京都大学複合原子力科学研究所原子炉施設保安規定と審査基準との整理表

京都大学研究用原子炉（KUR）・京都大学臨界実験装置（KUCA）

高経年化に関する評価に基づく長期施設管理方針の策定について

京都大学原子炉施設保安規定の 変更申請について 【指摘事項回答】

別図第9 保全区域

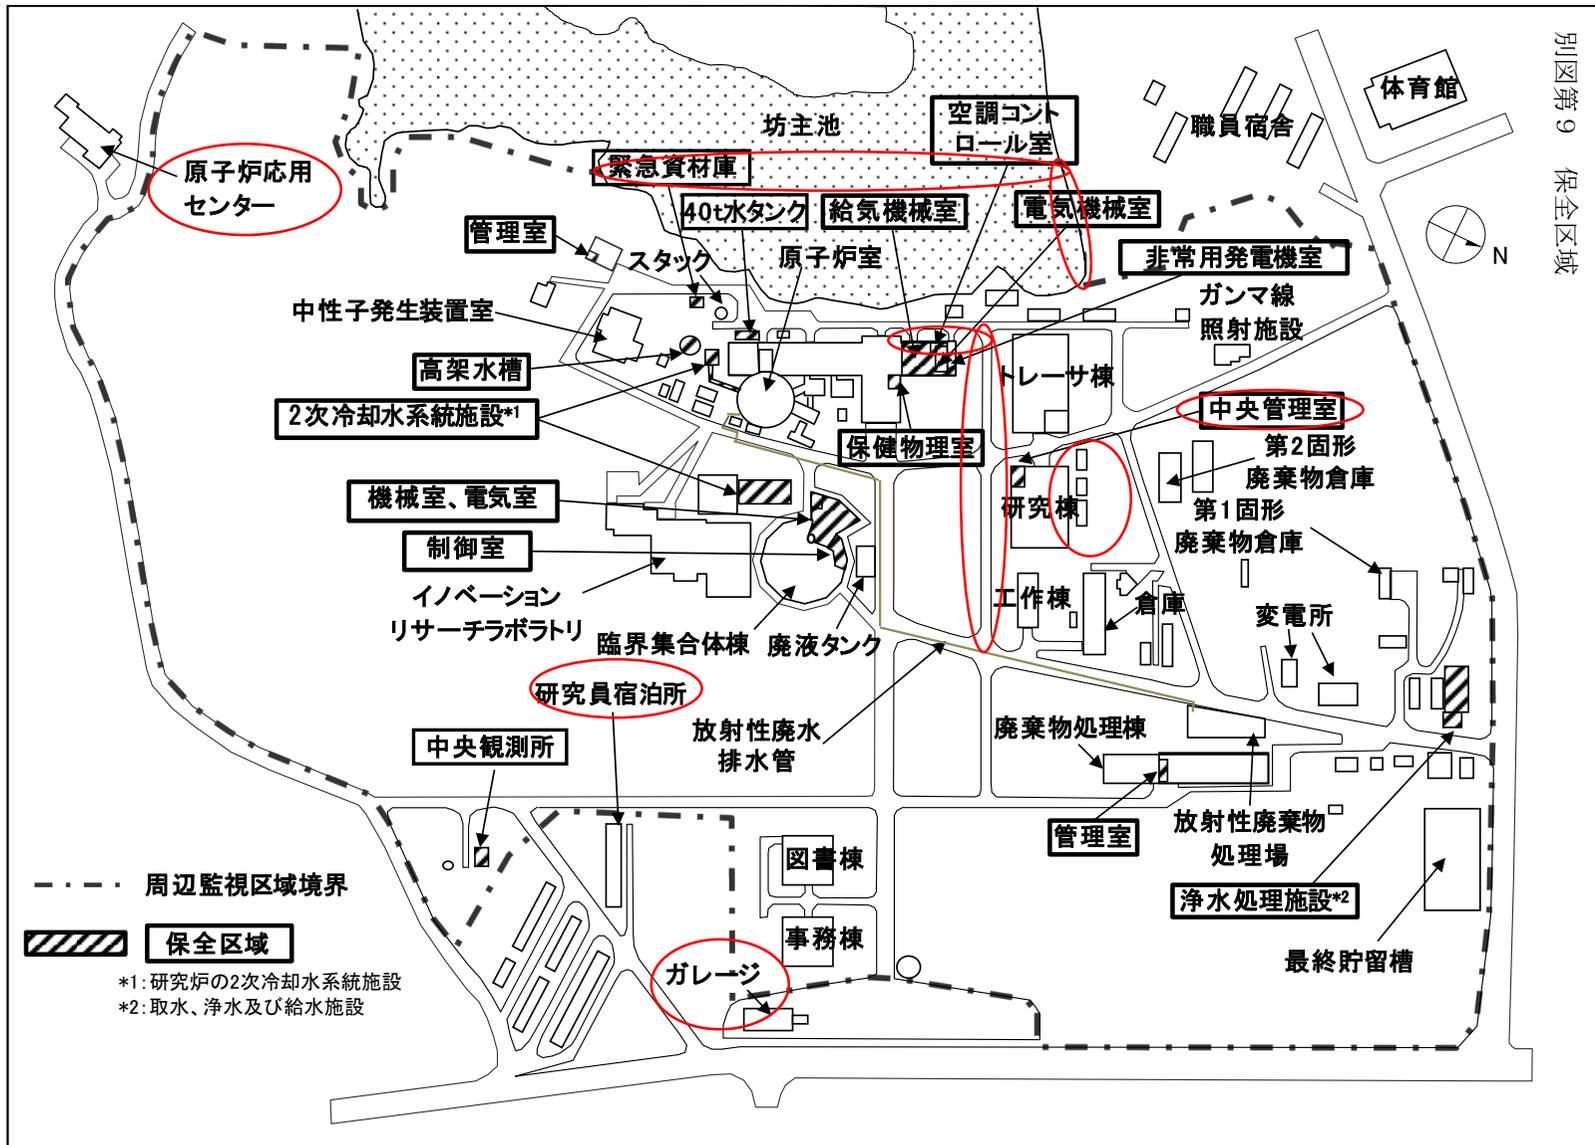
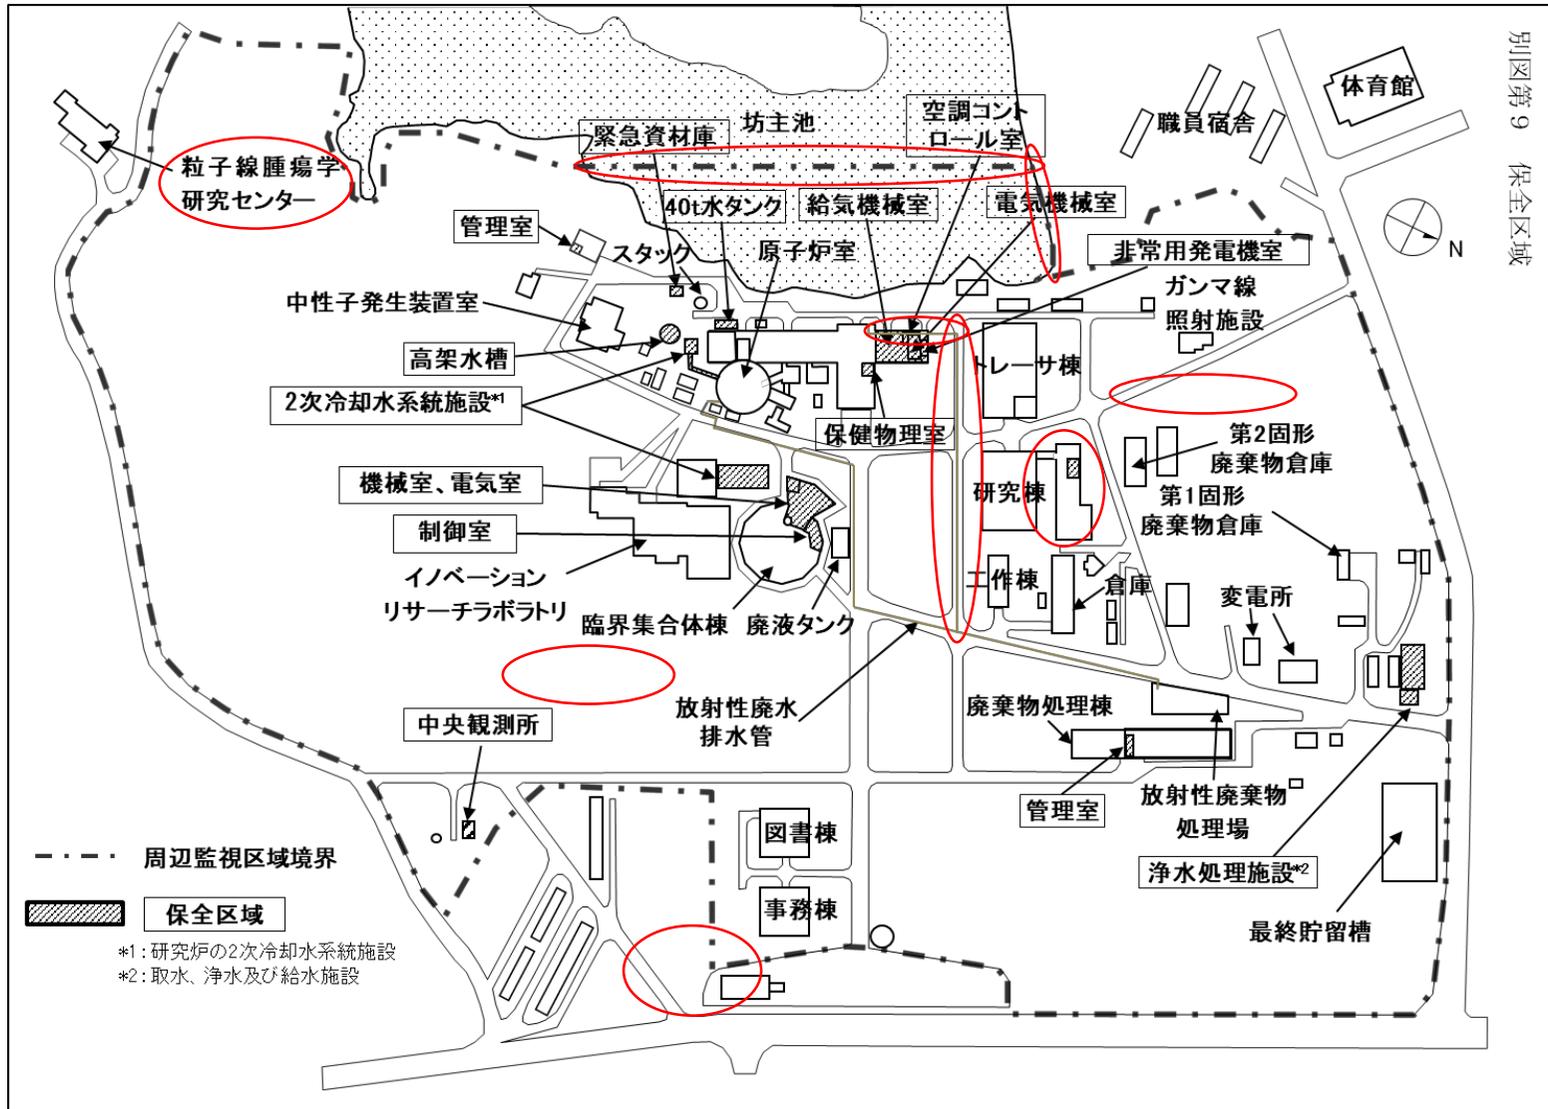
図面の修正
(建物の追加、削除等)

別図第10 周辺監視区域

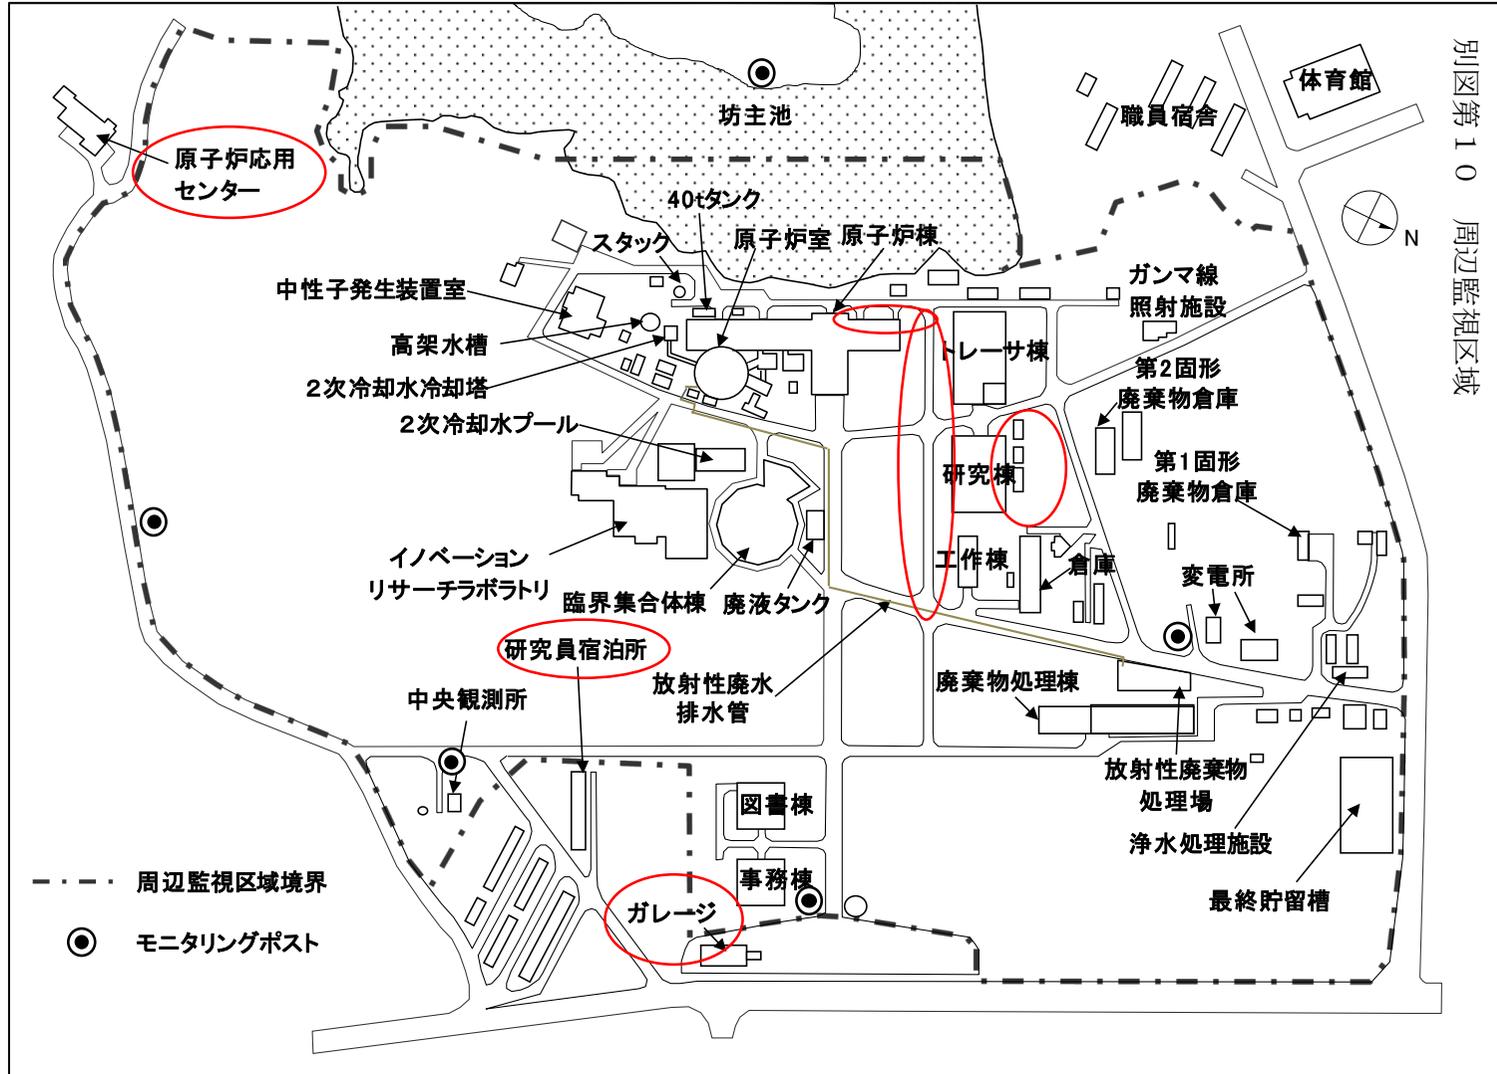
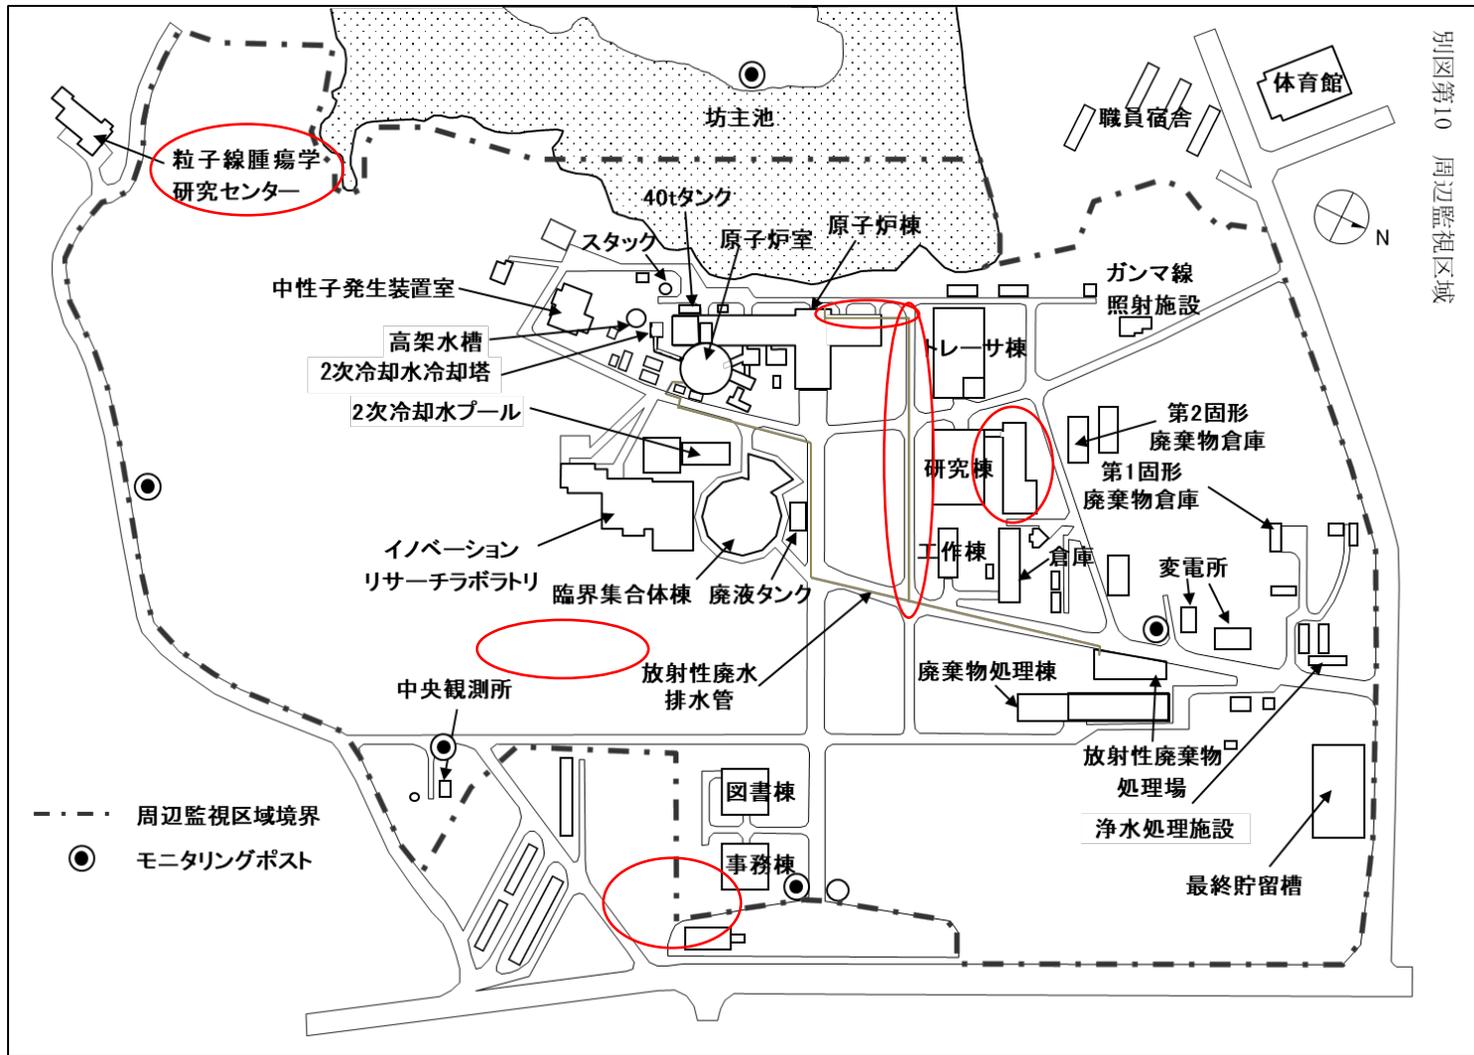
図面の修正
(建物の追加削除等)

KURの概要（主要な設備）

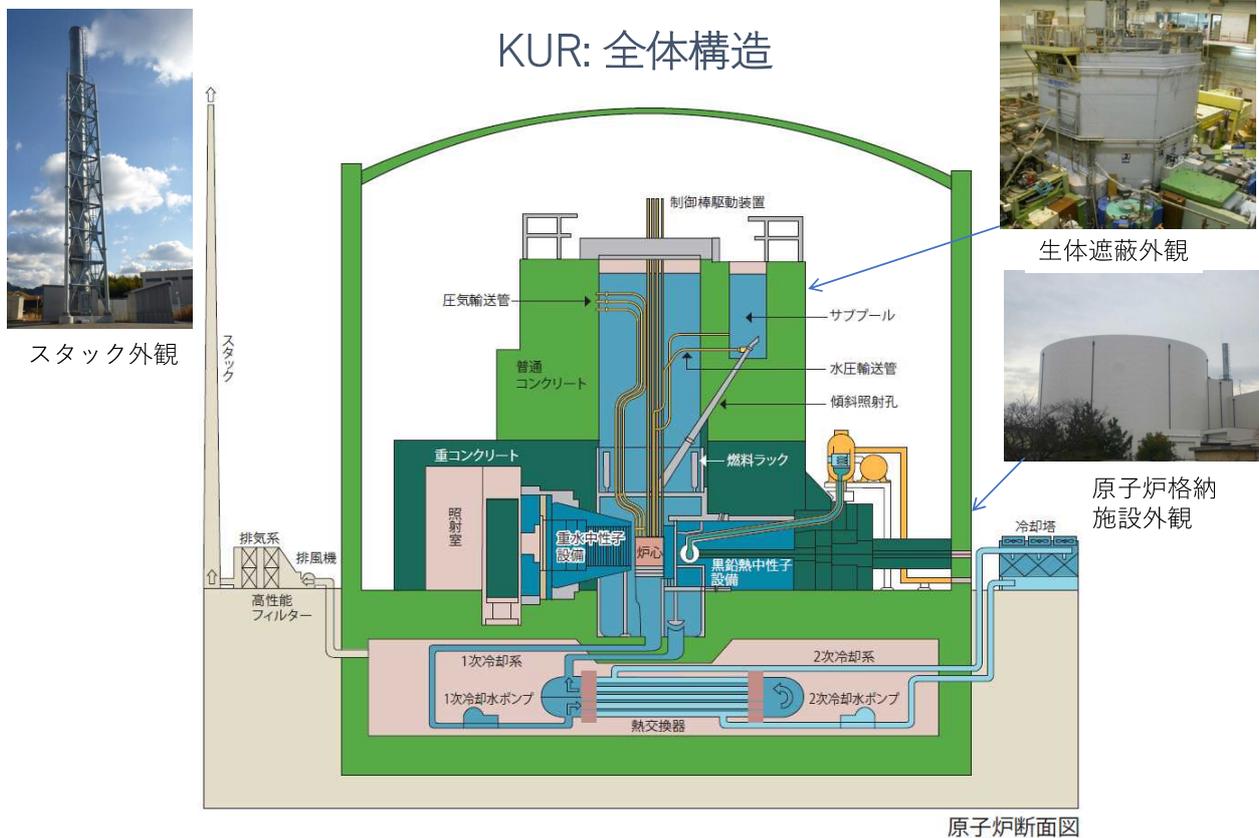
10	全体構造図において天井が記載されていないが、天井は鉄骨構造物として評価しているとの理解で良いか。	天井も鉄筋コンクリート構造物である。KURの全体構造の図面を修正した。	資料1-2 p.4
